改善箇所説明図

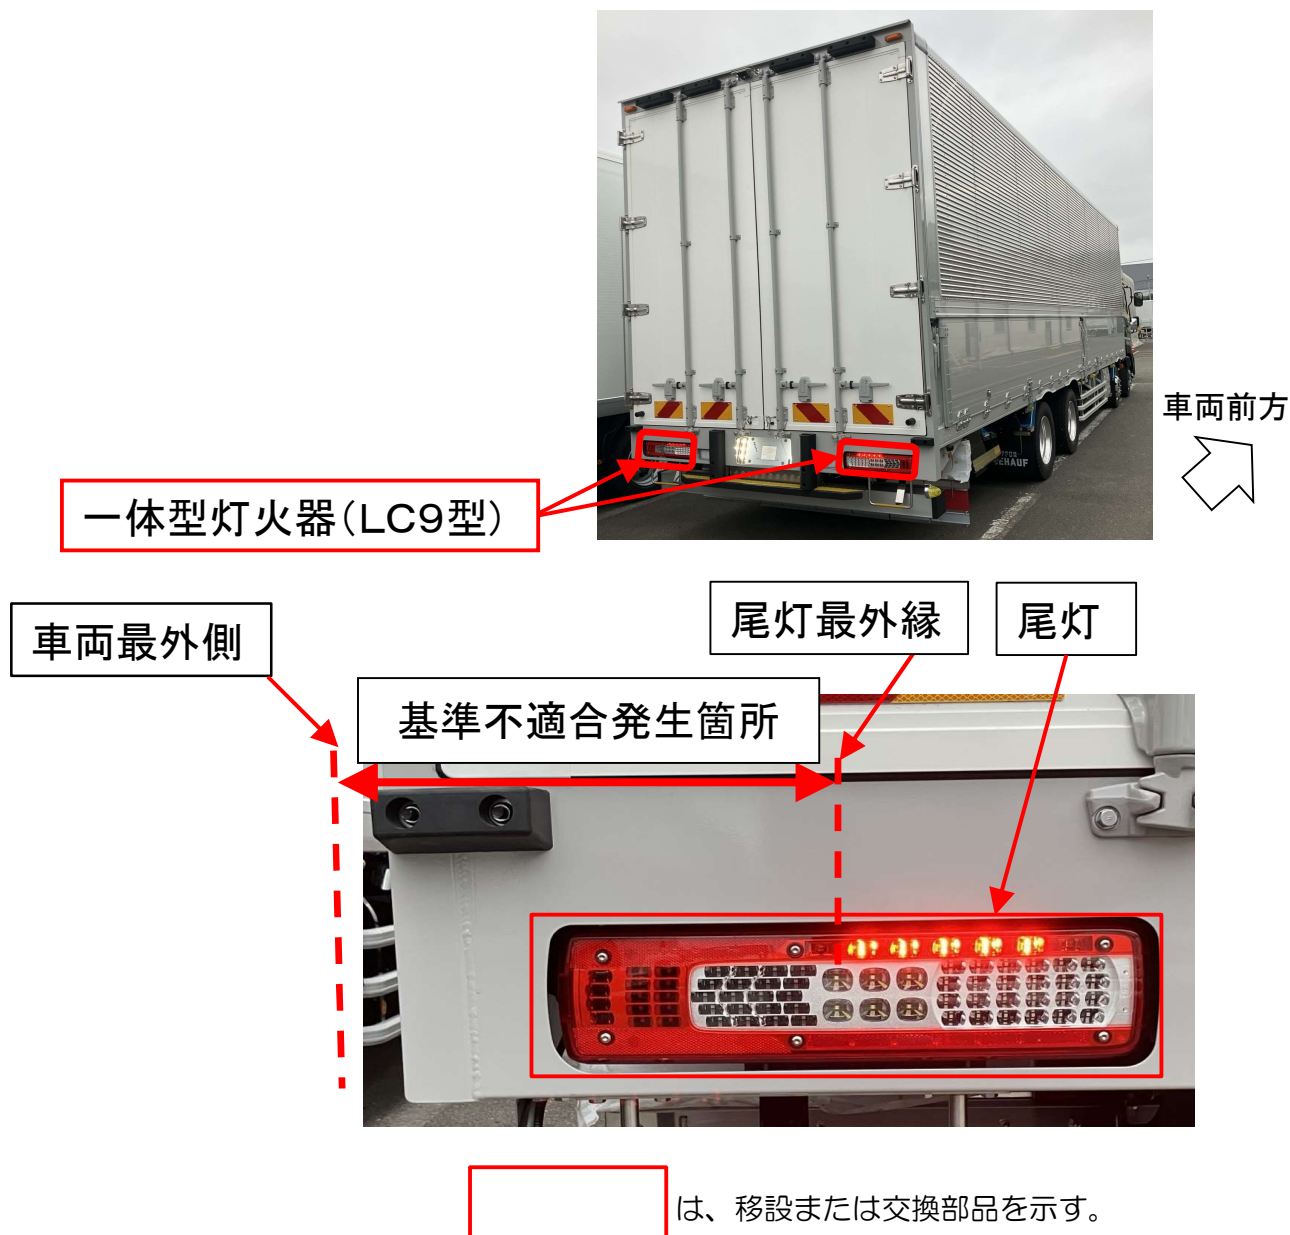
バン型トラックの後面に備える一体型灯火器において、設計時に取付位置の基準適合性の確認を怠ったため、尾灯照明部が自動車の最外側から400mmを超えて取り付けられ、保安基準第37条第3項に適合しない。

尾灯照明部の最外縁が自動車の最外側から400mm以内となるよう灯火器を移設する。または、尾灯照明部の最外縁が自動車の最外側から400mm以内となる灯火器に交換する。
